ZP.271.17.2022.

WYJAŚNIENIA TREŚCI SIWZ

dot.: postępowania o udzielenie zamówienia publicznego. Numer sprawy: ZP.271.17.2022
Nazwa zadania: **Rewitalizacja Gminy Kamienica poprzez zagospodarowanie przestrzeni publicznej na cele rekreacyjno – wypoczynkowe**

Przykładowa wizualizacja

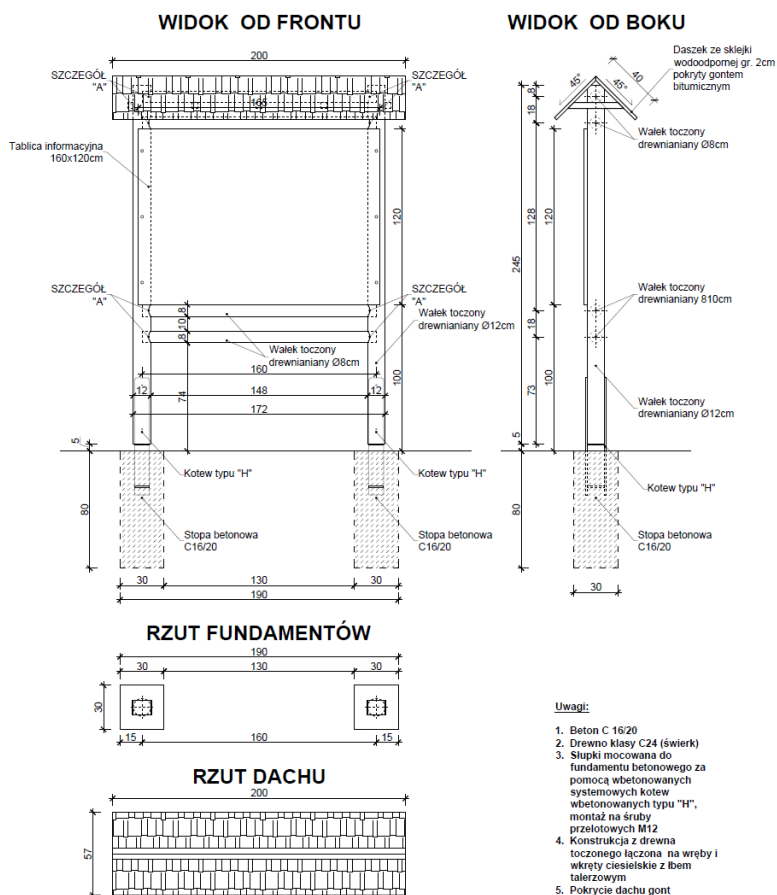
19. Proszę o podanie wymiarów i rodzaju drewna ławostołów.

Należy zastosować drewno świerkowe. Długość siedziska ławostołu 2m.

Przykładowa wizualizacja

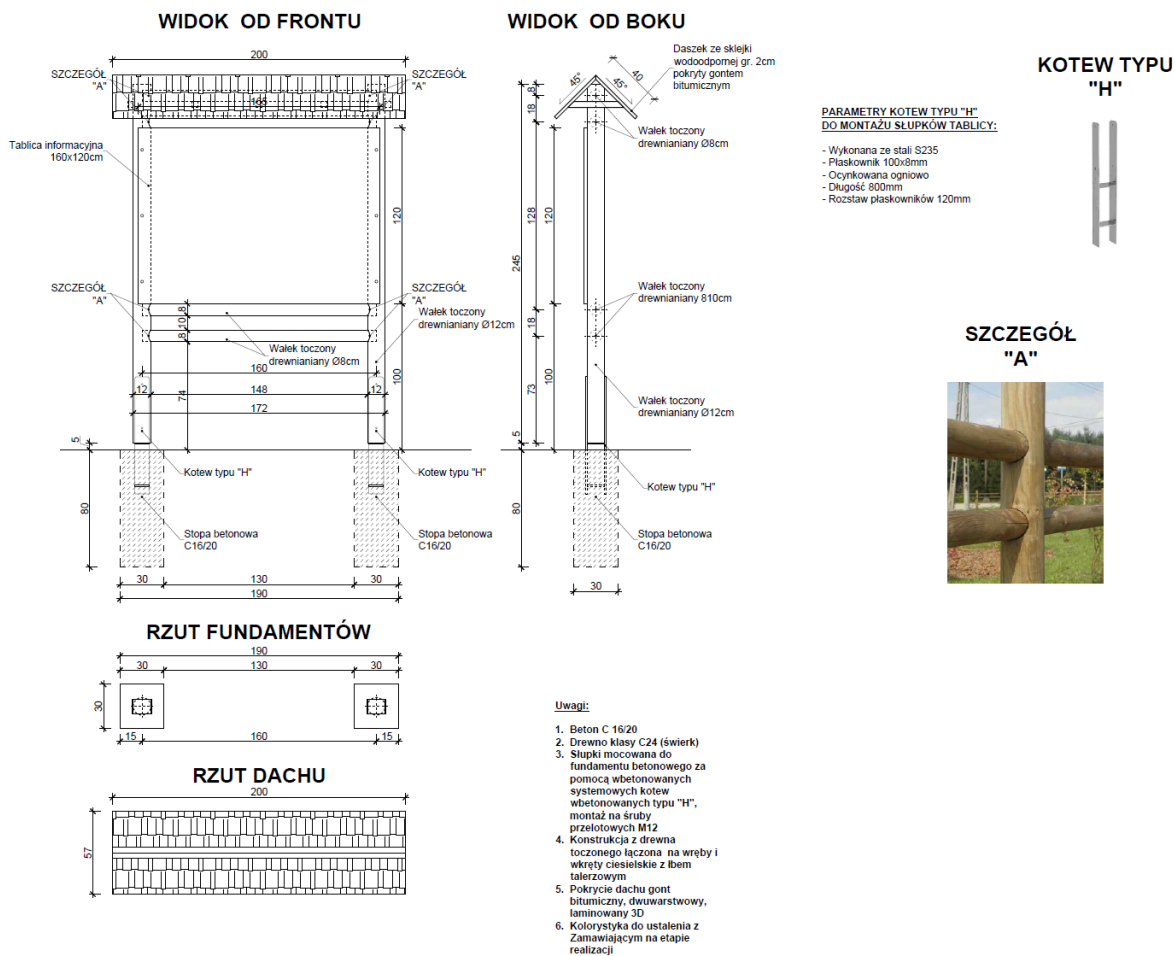
32. Proszę o podanie wymiarów i rodzaju drewna ławostołów.

Należy zastosować drewno świerkowe. Długość siedziska ławostołu 2m.
